島根原子力発電所 2号炉 審査資料	
資料番号	EP-066改28(説26)
提出年月	令和2年4月28日

# 島根原子力発電所 2号炉

## 津波による損傷の防止

論点 7「入力津波の設定プロセス及び結果の妥当性」関連

入力津波設定位置(外海に面した施設)

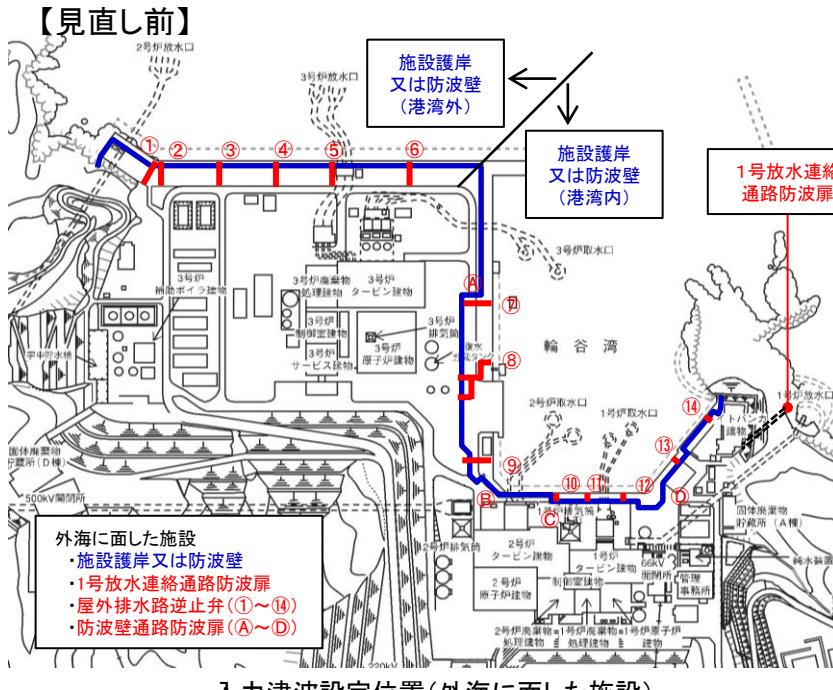
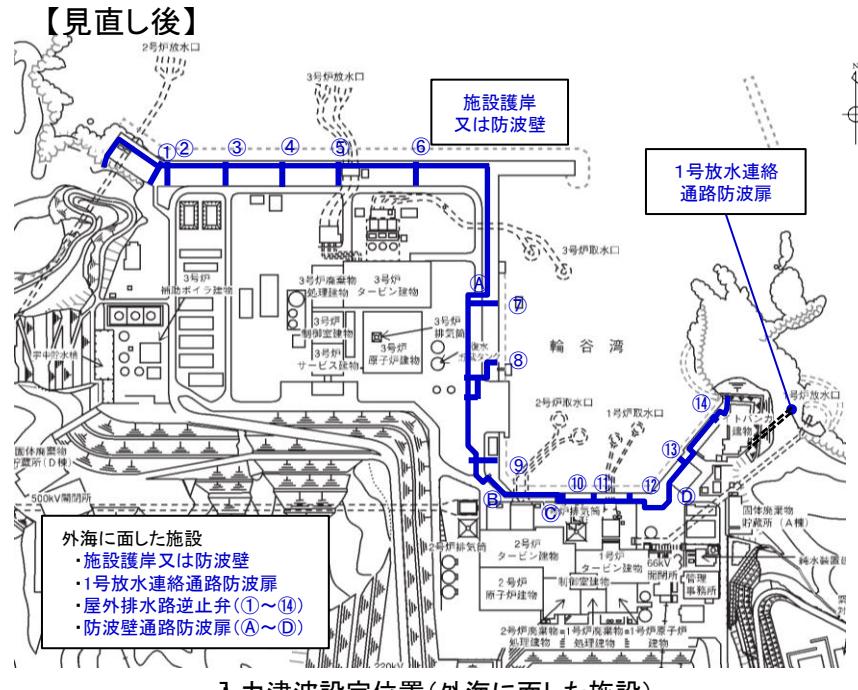
コメントNo.15,16の回答

・外海に面した各施設については、近接した複数の箇所において異なる入力津波高さを設定していたが、外海に面した施設における最大水位を、一律に入力津波高さとして設定した。（コメントNo.16に対する回答）

入力津波の設定に当たり、第715回新規制基準適合性審査（令和元年5月21日）においては、外海に面した施設の各地点における最大水位を入力津波高さとしていた。

外海に面した全ての施設は、「施設護岸又は防波壁」に「1号放水連絡通路防波扉」を含めて評価※した最大の水位を、一律に入力津波高さとして設定する。

※ 評価結果については、「基準津波の策定について 1号放水連絡通路防波扉位置における評価」により説明済（第771回審査会合 令和元年.9.13）  
(コメント回答No.15に対する回答)

## 入力津波の設定位置

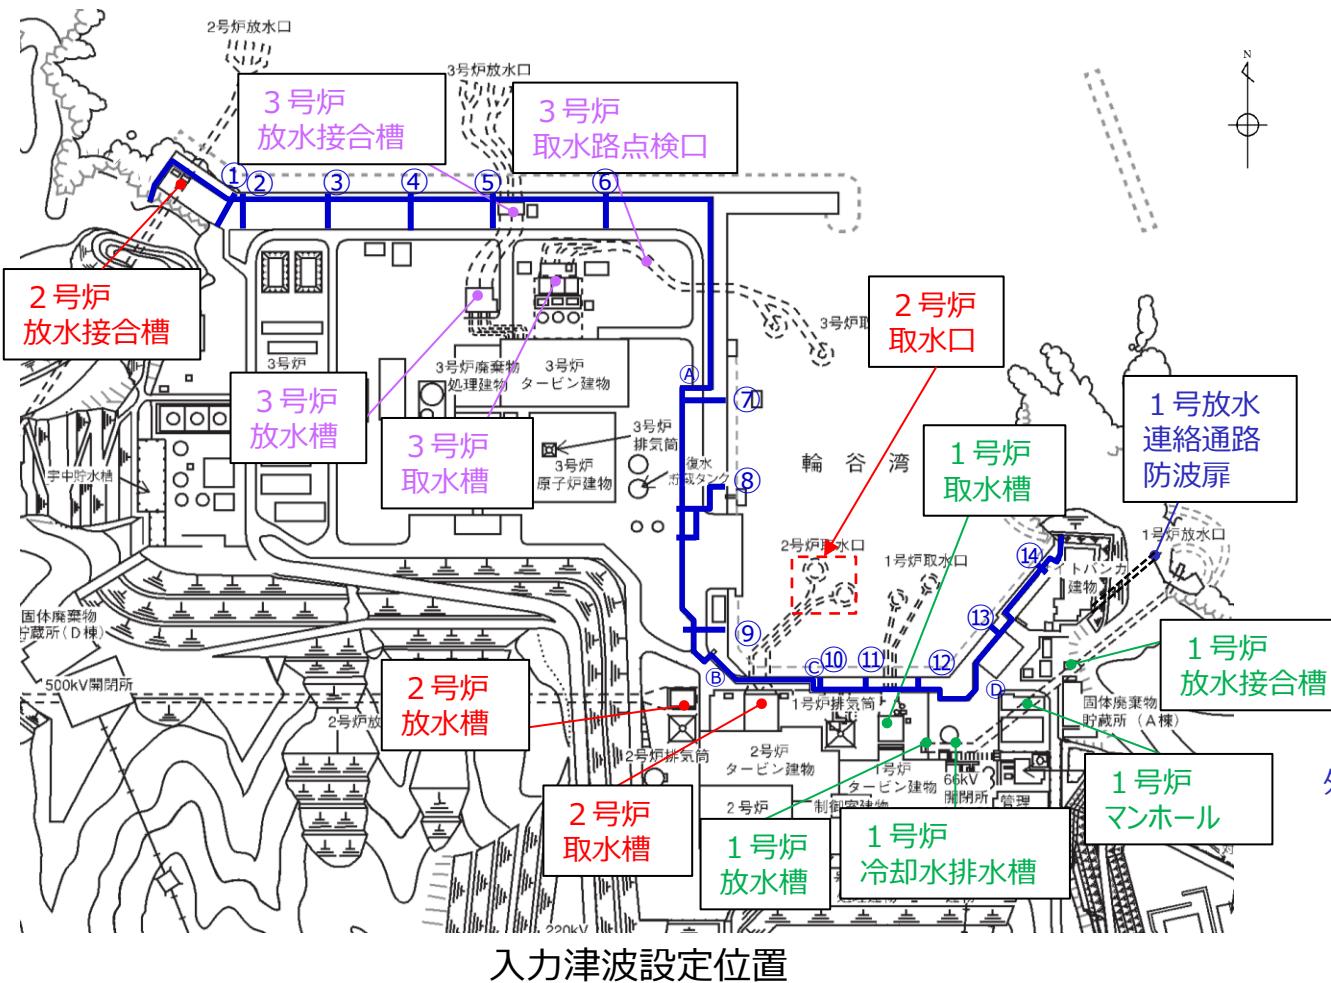
コメントNo.16の回答

- ・入力津波の設定位置は、下図のとおり。
- ・施設護岸又は防波壁には、1号放水連絡通路防波扉，屋外排水路逆止弁①～⑯，防波壁通路防波扉Ⓐ～Ⓓを含んで評価し、一律に入力津波高さを設定する。
- ・各取放水設備については、管路計算の結果を用いて、個別に入力津波高さを設定する。

敷地周辺地すべり位置図

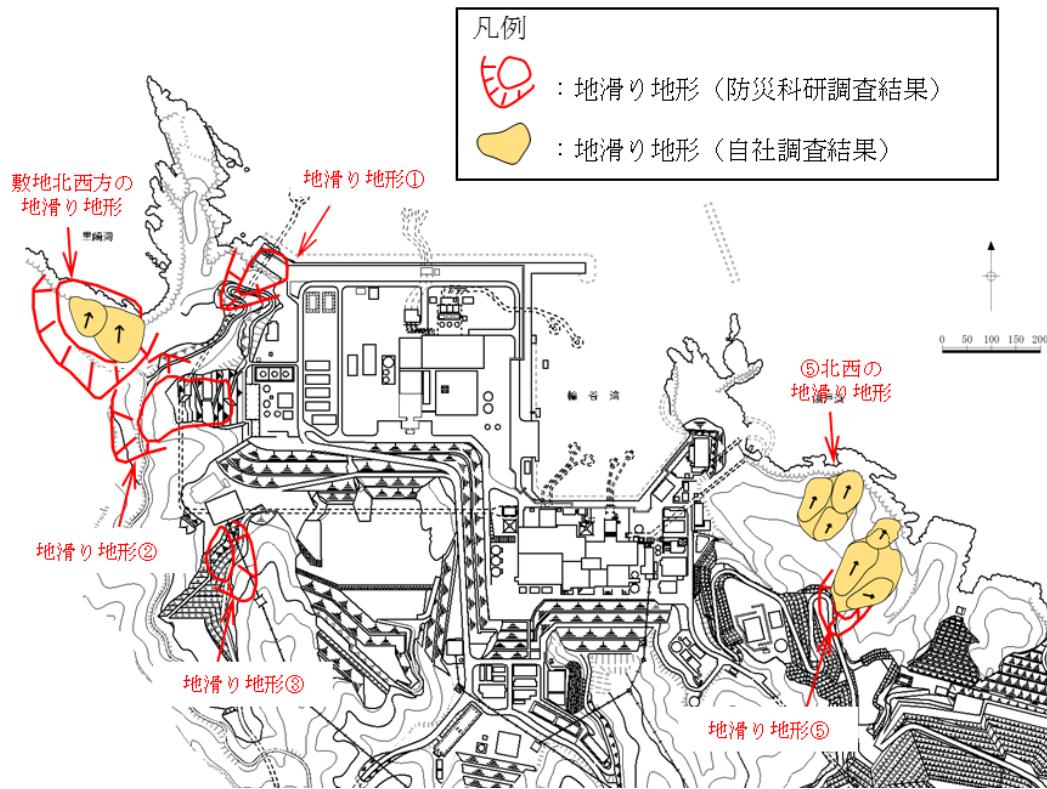
コメントNo.17の回答

- 防波壁両端部の地山以外に、入力津波の設定に影響する地形変化を生じさせる敷地周辺斜面として、地すべり地形が判読されている地山の斜面崩壊についても検討する。（地滑り地形の評価については「第6条：外部からの衝撃による損傷の防止（外部事象の考慮について）」により審査中）（コメントNo.17に対する回答）
- 検討に当たっては、地すべり土塊が海側に突入する可能性が考えられる「敷地北西方の地滑り地形（Ls23）」、「⑤北西の地滑り地形（Ls24）」、「地滑り地形⑤（Ls25）」の斜面を対象にする。
